STATYTOJAS:	VILNIAUS MIESTO SAVIVALDYBĖ
PROJEKTO PAVADINIMAS:	VIEŠOSIOS ERDVĖS, ESANČIOS TIES SAVANORIŲ PR. 22A, NAUJAMIESČIO SENIŪNIJOJE, SUTVARKYMO PROJEKTINIAI PASIŪLYMAI
OBJEKTO ADRESAS:	SAVANORIŲ PR., VILNIUS SKL. KAD. NR. 0101/0055:0195
STADIJA:	PROJEKTINIAI PASIŪLYMAI
STATINIO KATEGORIJA:	NESUDĖTINGASIS
PROJEKTO NUMERIS:	A101-00-PP
PROJEKTO DALIS:	BENDROJI DALIS (BD)
LAIDA:	0
PROJEKTO VADOVĖ:	RITA MAŽEIKAITĖ-PETRAITIENĖ AT. NR.: A 1550
ARCHITEKTAI:	JURGITA STONKUTĖ AT. NR.: (26)-PV-2 JEFFTE SAMUEL MORA MORALES

**VIEŠOSIOS ERDVĖS, ESANČIOS TIES SAVANORIŲ PR. 22A, NAUJAMIESČIO SENIŪNIJOJE,
SŪTVARKYMO PROJEKTINIAI PASIŪLYMAI**

13		2022-08-30 įvykusio viešosios erdvės, esančios ties Savanorių pr. 22a, Naujamiesčio seniūnijoje, sutvarkymo projektinių pasiūlymų pristatymo viešojo susirinkimo protokolas su priedais	113

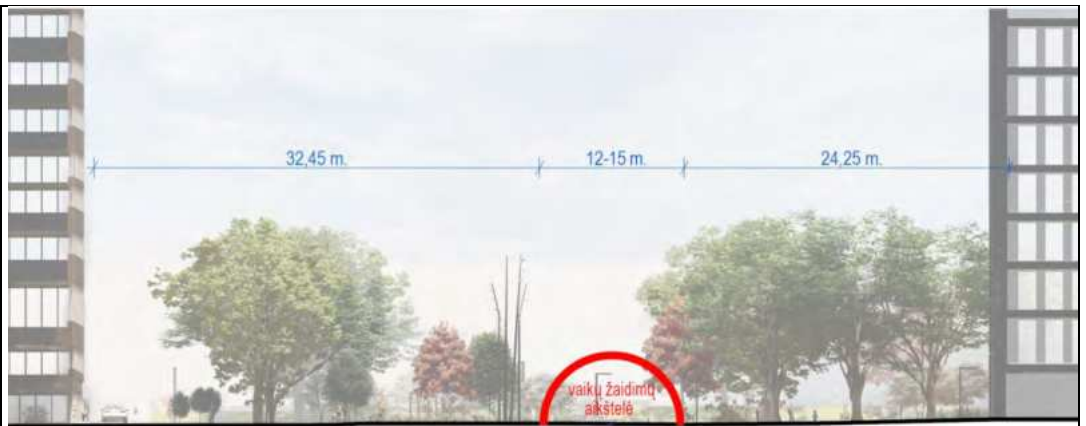
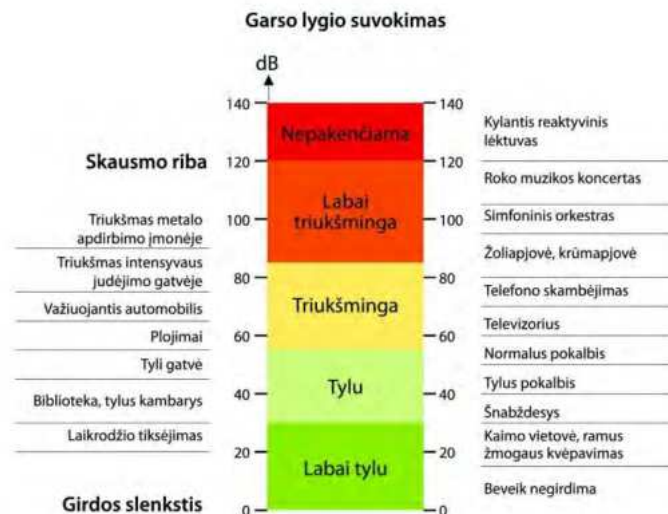
- kuo remiantis projekte atsirado krūva treniruoklių? Gyventojų apklausa parodė, kad treniruoklių poreikis yra itin mažas, be to Savanorių pr. 18 gyventojai pageidauja, kad būtų užtikrinta jų teisė į ramų poilsį, ne sporto salės po langais;

Projektiniuose pasiūlymuose yra siūlomi tik du vienetai treniruoklių, toks įrenginių kiekis nėra nei „krūva“, nei „sporto salė“, todėl negalime sutikti su Jūsų įvardijimais. Mažas poreikis gyventojų apklausoje yra atlieptas mažu kiekiu, t.y. dviem treniruokliais. Neturime duomenų, kad treniruokliai patys savaime keltų triukšmą, o žmonių pokalbiai naudojantis treniruokliais niekaip neturėtų trukdyti gyventojų teisei į ramų poilsį. Žemiau pateikiame diagramą, kaip suvokiamas garsas.

Savanorių prospekto keliamas triukšmas interaktyviame Vilniaus miesto žemėlapyje fiksuojamas taip:

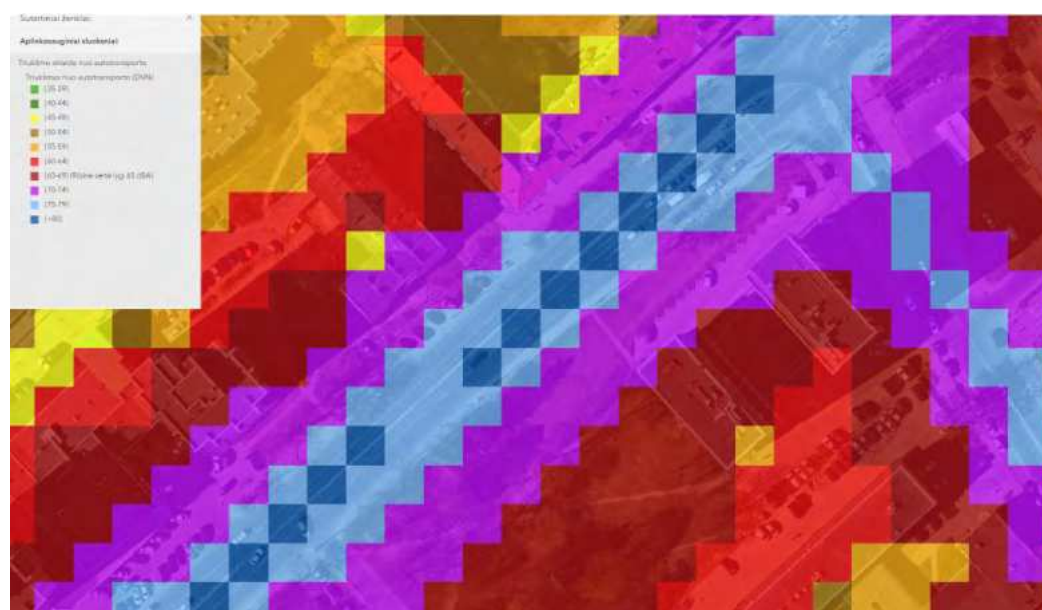
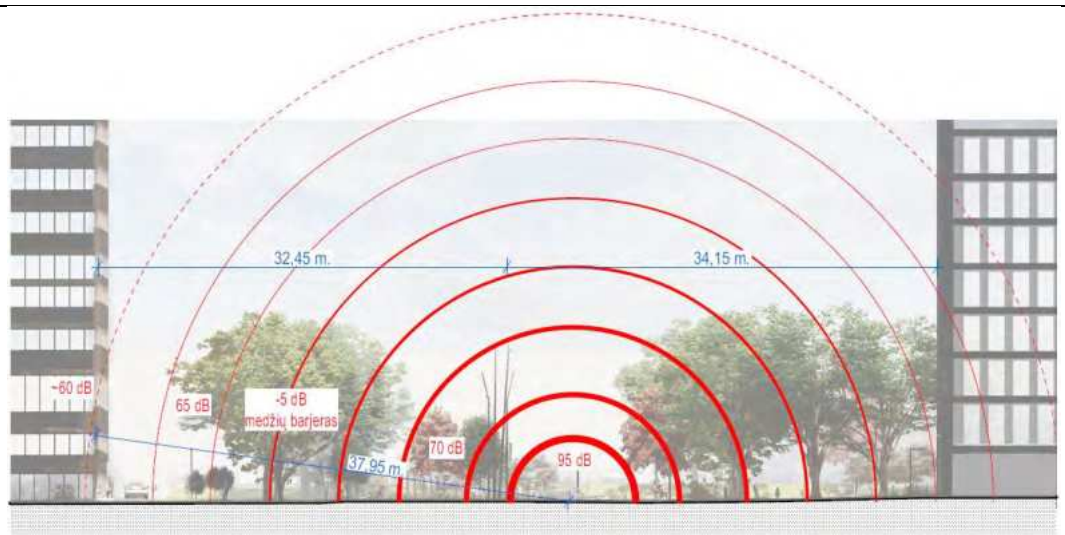
- kodėl yra visiškai ignoruojama Savanorių pr. 18 gyventojų nuomonė ir gerovė?

Maksimalus trumpalaikis triukšmas vaikų žaidimų aikštelėje esant ypatingai situacijai - vaikams rėkiant vienas ant kito galėtų būti 95 dB. Šis skaičius paimtas iš šaltinio:
